**Análisis del resolutivo SGPA/DGIRA/DG/09965 del
proyecto “Nuevo Aeropuerto Internacional de la
Ciudad de México, S. A. de C. V.” MIA-
15EM2014V0044**

Grupo de Análisis de Manifestaciones de Impacto Ambiental

Unión de Científicos Comprometidos con la Sociedad

Enero 2015

Figura 1. Mapa de usos de suelo y vegetación en el predio del proyecto (mapa II.6 de la MIA).

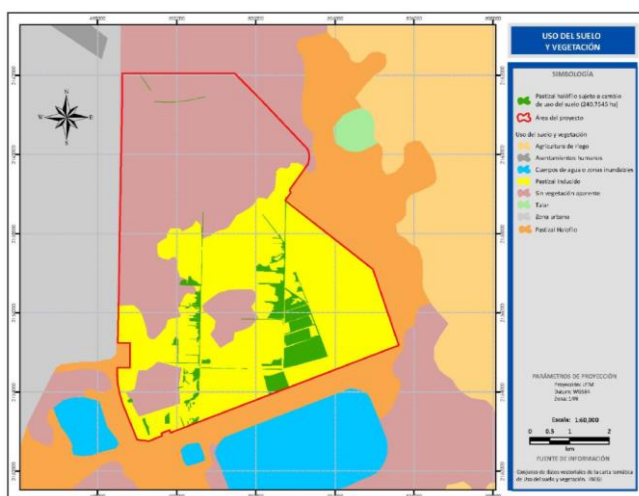
En la MIA, la Tabla II.4 (Uso de suelo y tipo de vegetación en el predio del proyecto) indica que el 42.04% de la superficie del proyecto son cuerpos de agua y zona inundable (Tabla 1). Sin embargo, el mapa II. 6 de usos de suelo y vegetación en el predio del proyecto (Figura 1) no muestra la ubicación de estas zonas dentro del polígono. Por otro lado, en la página IV-66 y en el Mapa IV.10, el promovente afirma que la totalidad del polígono, es decir el 100% del proyecto se encuentra en zona inundable *“al encontrarse en esta zonificación tiene un riesgo muy alto por inundación por lo cual serán necesarias obras y acciones preventivas adecuadas para que no se tenga el riesgo y no cause pérdidas económicas y humanas”* (Figura 2). Esto es de suma importancia debido a que la zona en la que se pretende desarrollar el proyecto es una zona susceptible a inundación de acuerdo con el Plan Estatal de Desarrollo Urbano del Estado de México (Figura 3).

En el párrafo anterior se hacen evidentes las incongruencias en el manejo de la información acerca de la superficie inundable del proyecto. Además, el promovente no especifica las zonas de mayor riesgo dentro del mismo, lo cual impide identificar las zonas de mayor vulnerabilidad y las acciones específicas en caso de contingencia. Un ejemplo del manejo de la información a conveniencia es que al contrastar la Figura IV.4 con una imagen satelital de la zona al inicio de la temporada de lluvias correspondiente al año 2010 se puede apreciar claramente que el proyecto se pretende establecer exactamente encima de la zona con mayor inundación del predio (Figura 4). Esta puede ser la razón por la cual el

Figura 4. Comparación entre la delimitación cartográfica del predio del proyecto y la proyección del "NAICM" (Figura IV.4 de la MIA) (izquierda) con una imagen satelital del sitio correspondiente al 29 de julio de 2010 (derecha) (Google Earth).

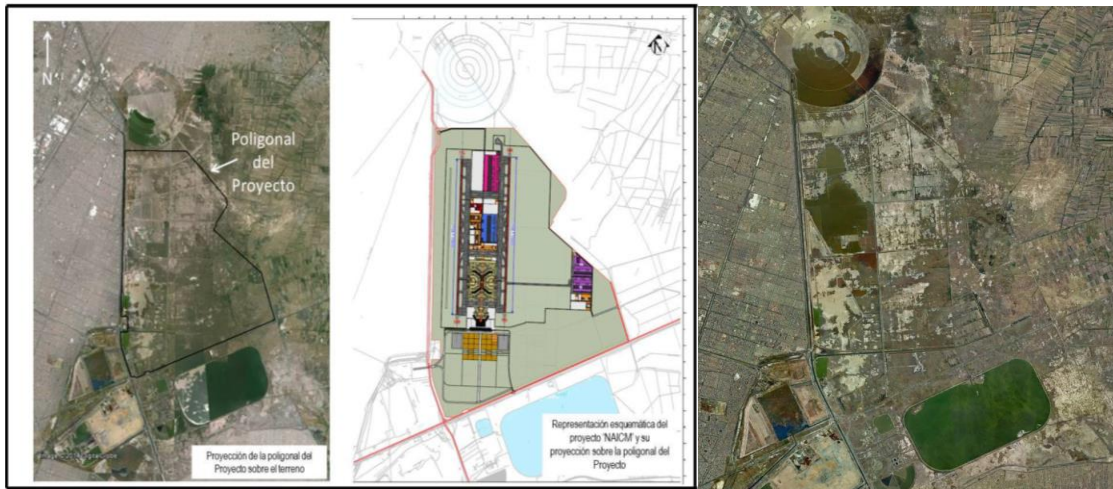
promoviente no declara cuáles son las zonas susceptibles a inundación, ya que de hacerlo, se evidenciaría claramente que un proyecto de esta magnitud resultaría en un riesgo gravísimo.

Figura 5. Cuerpos de agua (Figura V. 11 de la MIA)

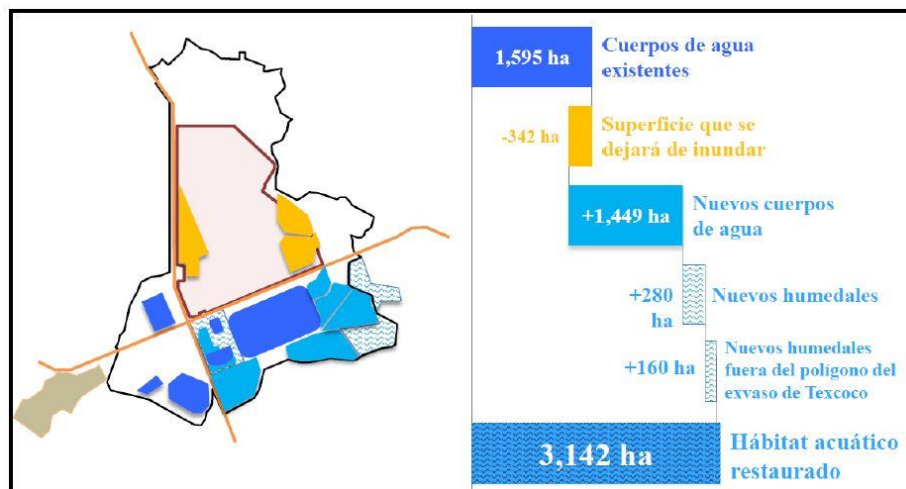
Dentro del Capítulo V (página V-62), el promovente señala “Se duplicará y mejorará la calidad ambiental de los humedales que sirven como hábitat y refugio de aves acuáticas generando más de 1449 ha de nuevos cuerpos de agua, más de 280 ha de nuevos humedales y más de 160 ha nuevos humedales fuera del polígono del Ex –vaso de Texcoco finalmente se restauraran 3,142 ha de hábitats acuático.” La Figura V.11 (Cuerpos de agua) se muestra como ejemplo de esa ampliación y creación de humedales (Figura 5). Sin embargo, no se establece de qué manera la CONAGUA creará y mantendrá estos “nuevos cuerpos de agua y nuevos humedales fuera del polígono del ex-vaso Texcoco”. La única justificación que usa el promovente para verlo como una acción de compensación es que el hábitat acuático restaurado será de un total de 3,142 ha. La información técnica que el promovente deliberadamente omite es fundamental para conocer la viabilidad de las acciones propuestas y su mantenimiento a mediano y largo plazo. Sin embargo, el resolutivo en su condicionante 6 se limita a solicitar información adicional principalmente del seguimiento de las obras. No cuestiona la omisión completa de los detalles técnicos para la creación de estos cuerpos de agua y si serán suficientes como medida de compensación.
